## Technische Änderung zu Dekafix 8 Standarddruck

- Nummer der Produktänderungsmitteilung : PCN-PKD800-20200602-00-A
- Datum der Veröffentlichung : 02.06.2020
- Gültigkeitsdauer : unbegrenzt
- Revisionsnummer : keine
-

Alte Version	Neue Version

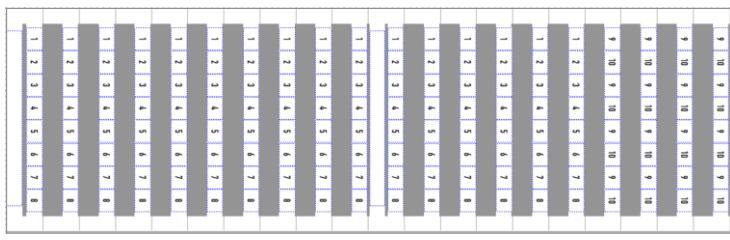
- Das alte Kartenformat bestand aus 5 Streifen mit je 10 Markierern. Eine VPE enthielt je 10 Karten.
- Das MultiCard-Format für die DEK 8/5 Plus Varianten besteht aus 20 Streifen mit je 8 Markierern. Eine VPE enthält je 5 MultiCard.
- Dadurch ändert sich die Reihenfolge des Aufdruckes (s. am Beispiel der Skizze) und die Menge einer VPE von derzeit 500 Stück auf 800 Stück
